青海アーバンスポーツパーク クライミングウォール整備工事について

(施工完了に伴う契約金額変更)

2020年3月25日 会場整備局

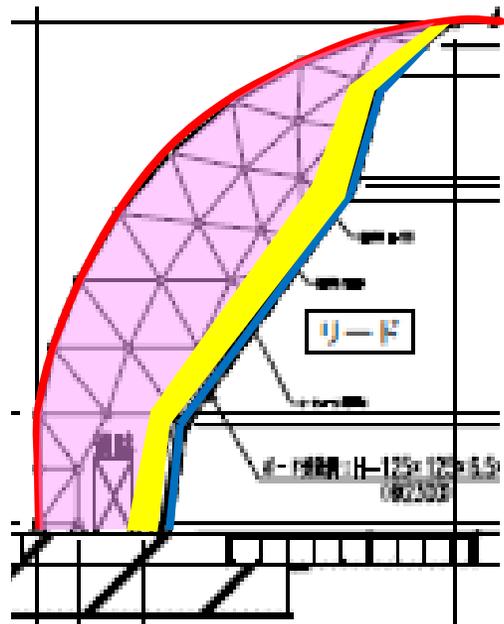
○ 上部構造の変更

- パネルデザインの決定の際、下地(APバー/約300mm)が必要と判明した(右図)。
- IF要望による雨対策の庇3mを維持するため、APバー分(約300mm)トラス奥行き寸法を減少させた(左図)ことにより、構造上不利に働いたためトラス部材の重量及び本数が増加した。

- トラス重量 : 57.0 t → 66.6 t
- トラス本数 : 3077本 → 3217本

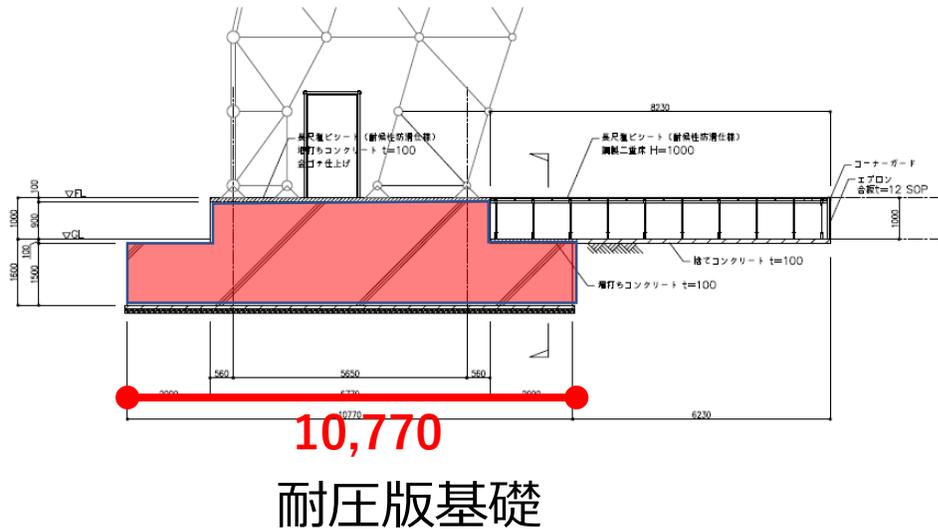
○ 下部構造の変更

地盤調査の結果、地耐力にばらつきがあったため、行政協議を経て基礎形状を変更した（底盤面積の増、基礎の軽量化）。
